BZP.271.2.2025

Dotyczy: postępowania o udzielenie zamówienia publicznego prowadzonego w trybie podstawowym na: „**Utworzenie ośrodka wsparcia Centrum Opiekuńczo - Mieszkalnego z siedzibą w miejscowości Pecna**”.

WYJAŚNIENIA TREŚCI SWZ WRAZ Z MODYFIKACJĄ SWZ

Pytanie nr 24:

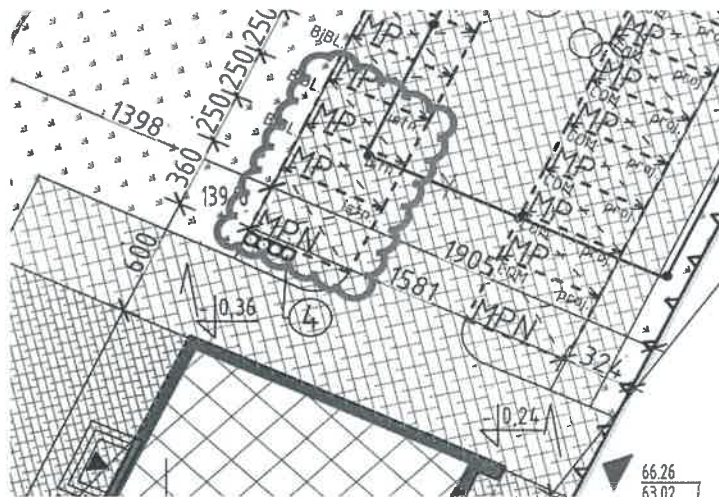
„Czy istniejąca zieleń przy istniejącym placu zabaw jest do przesadzenia czy do likwidacji ?.”

Zamawiający potwierdza, że zieleń przy istniejącym placu zabaw przewidziano do likwidacji.
